СОЕДИНЕНИЯ ТРУБОПРОВОДОВ РЕЗЬБОВЫЕ. ТРОЙНИКИ ПЕРЕХОДНЫЕ

ГОСТ 21863—78

Изменение № 1 ГОСТ 21863—78 Соединения трубопроводов резьбовые. Тройники переходные. Конструкция и размеры

Изменение № 2 ГОСТ 21863—78 Соединения трубопроводов резьбовые. Тройники переходные. Конструкция

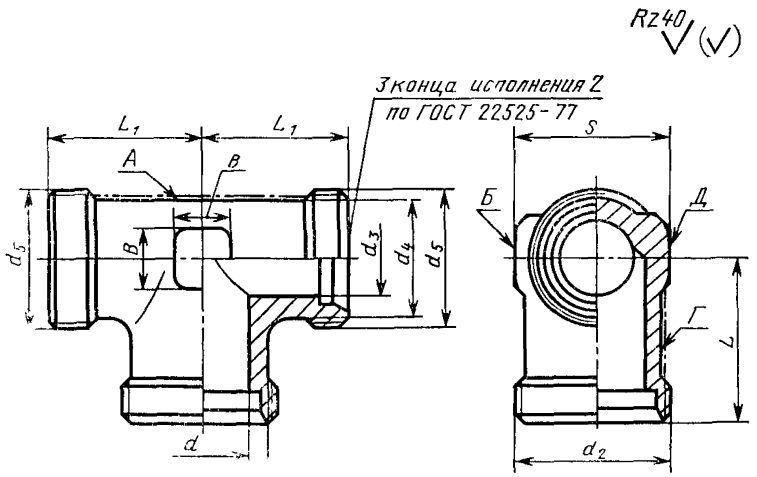
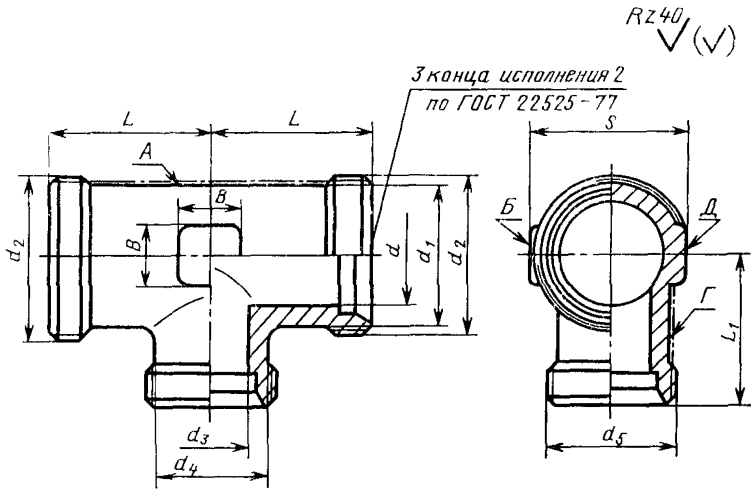
Пункт 2. Чертеж. Заменить значение шероховатости: Rz 40 на 12,5;
